Confederación Hidrográfica del Duero.

**ASUNTO:** Aportaciones, sugerencias y alegaciones a “Propuesta de proyecto de Plan de Gestión del Riesgo de Inundación de la ARPSI ES020/0020 Alto Duero, subtramo 08-1800001-01” ubicado en Garray (Soria) con una longitud 4,57. Sometido a revisión y actualización de los mapas de peligrosidad y riesgo de inundación. 2º ciclo. (Anuncio BOE 22/junio/2021).

Mapa 3. Visor mirame identifica el cauce señalado, y no otros que igualmente están en el tramo de este ARPSi. Por otro lado, la cartografía de la revisión del ZRPSi reduce su trazado cortando su continuidad de forma inexplicable, y con ello reduciendo la zona de policía. (Ver mapa 4)

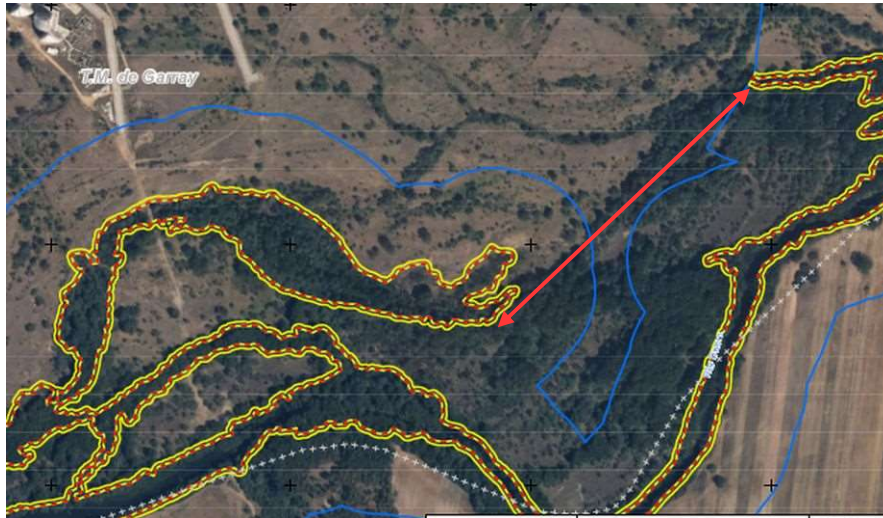
La cartografía de la Revisión sí recoge como perteneciente al cauce del río Duero de unos meandros que la propia cartografía del CHDuero en su visor Mirame identifica como arroyo o cauce singularizado (código 1817581, longitud 1,3 km). Igualmente, en tal visor en su cartografía base aparecen el Arroyo de la Vega y otro sin nombre como cauces secundarios (Mapa 3) con un trazo discontinuo.

Mapa 6. Mapa SNCZI

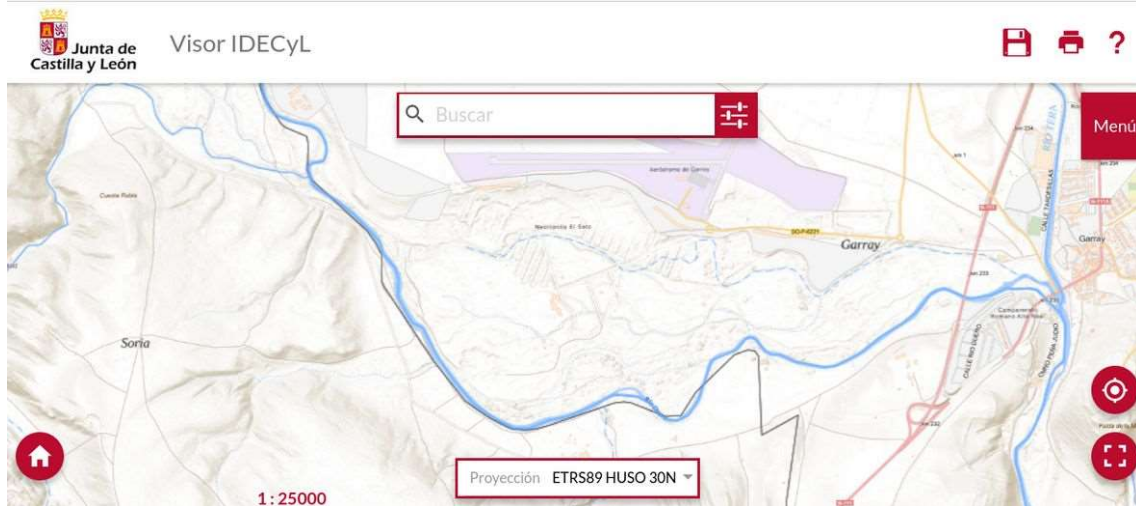
La cartografía del SNCZI del MITECO también identifica los arroyos singularizados en todo su recorrido dentro del Soto de Garray. (Mapa 6)

Mapa 7. Idecyl

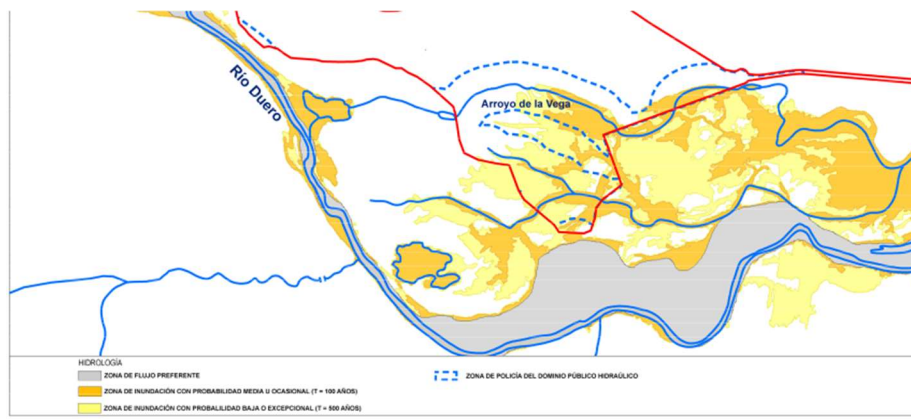
La cartografía de la Junta de CyL (IDECYL) también reconoce la presencia del Arroyo de la Vega (Mapa 7)

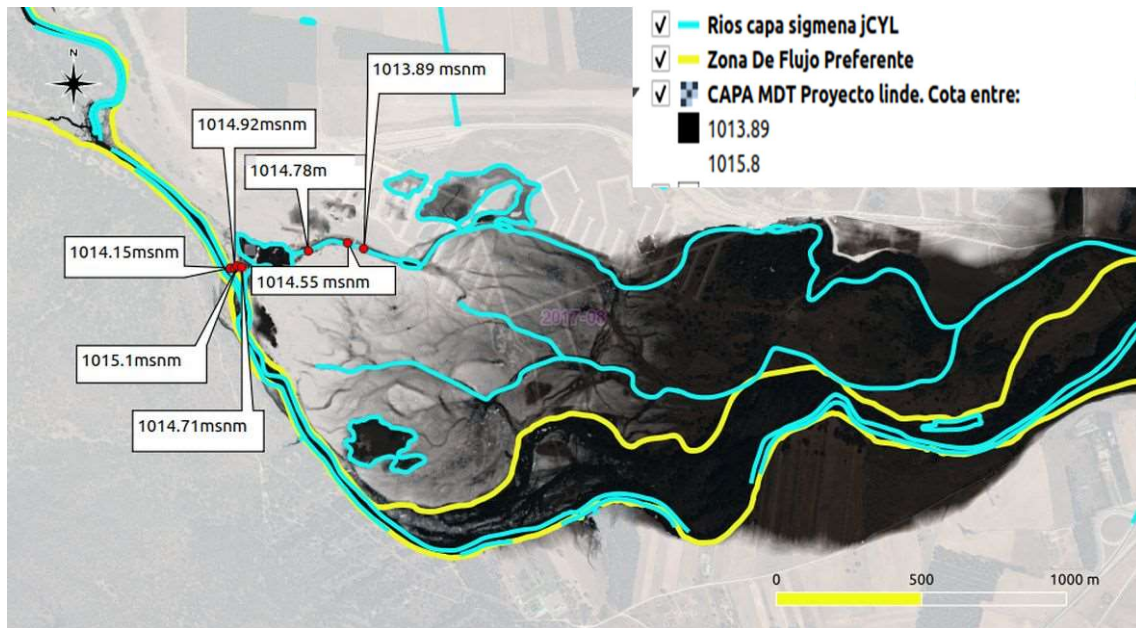
En el análisis de Riesgos propuesto, la modelización hidráulica comienza solo a partir a la mitad del tramo de la llanura aluvial, aunque esta ampliación del ARPSI esté basada en datos previos del SNCZI y en la cartografía disponible y obtenida en el proyecto o estudio LINDE del Altoduero, en donde aparece una zona inundable más extensa aguas arriba.

Tal documentación del proyecto LINDE además contiene una cartografía de modelo del Territorio de gran precisión que permite visualizar y localizar toda una serie de elementos del relieve como son elevaciones y elementos lineales que son trascendentales para conocer la hidrología superficial e inundabilidad del área sujeta a revisión y del área aguas arriba con la que está conectada y con la que guarda coherencia.

El Soto de Garray inundado

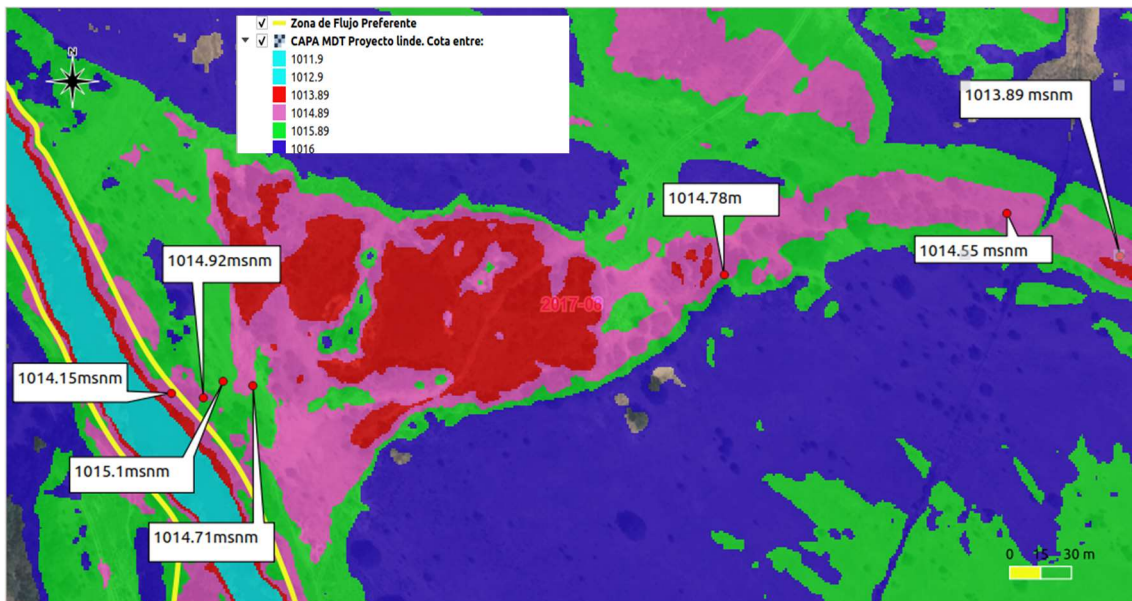
Foto del arroyo de la Vega, de norte a Sur, y al noroeste de la Cúpula de la Energía en fecha 13/02/2016. con un caudal de aproximadamente de 70m<sup>3</sup>/segundo (semejante al de la inundación de 2013) donde el arroyo ahora se ve

interrumpido por un camino que tiene un tubo de 25cm de diámetro para facilitar el paso de agua en condiciones normales y que en este caso ha saltado por encima de él.

Otro lugar en el que se muestra la inundación en esas fechas se puede ver en el video disponible en youtube: <https://www.youtube.com/watch?v=Jdoy3wTp6tM>
